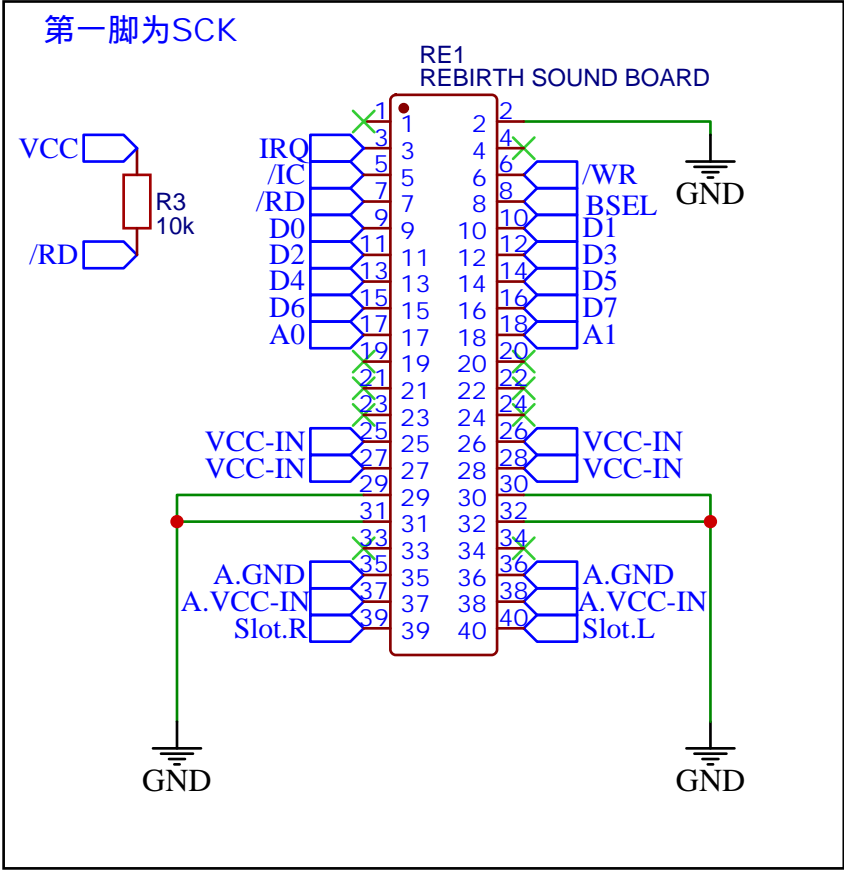
去掉二极管，那个会引起压降

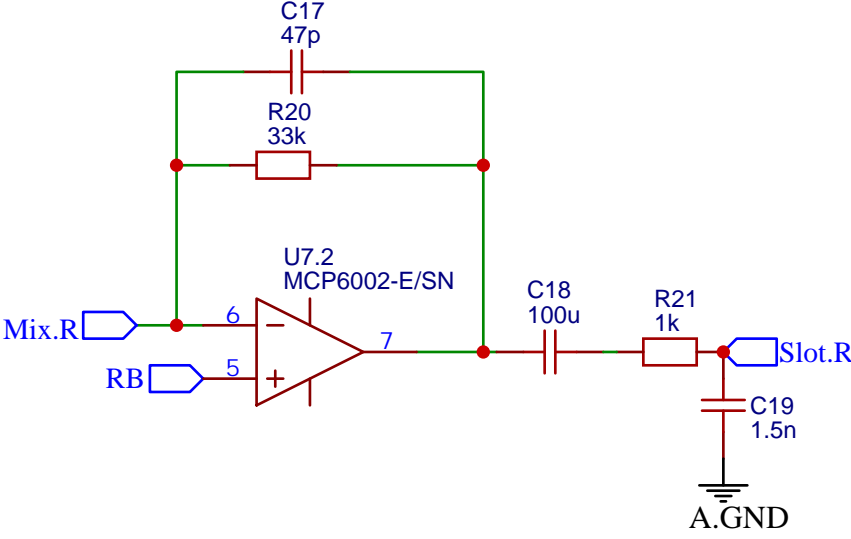
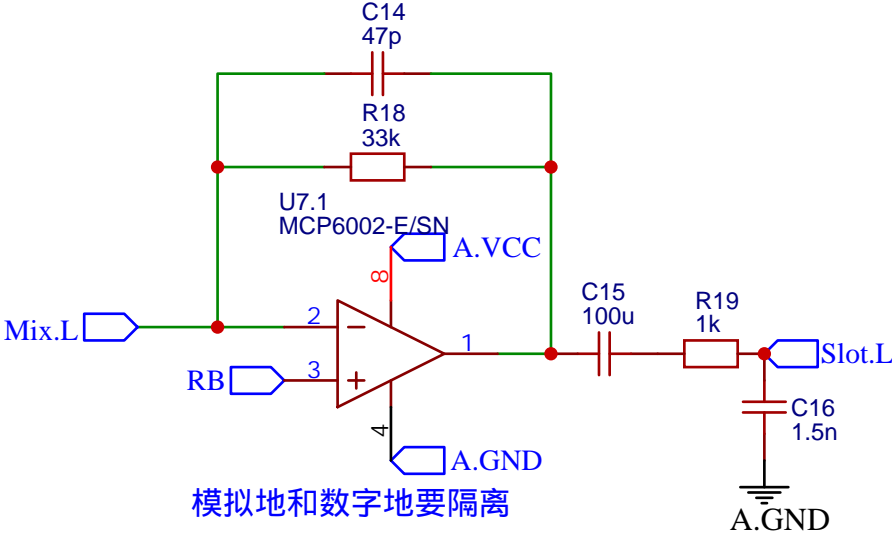
R23 , 25最好换成33K

运算放大器编号错乱

FM音量小，考虑加大R23，R25=10k~20k
电压低于4.5v时，出现失真和破音。
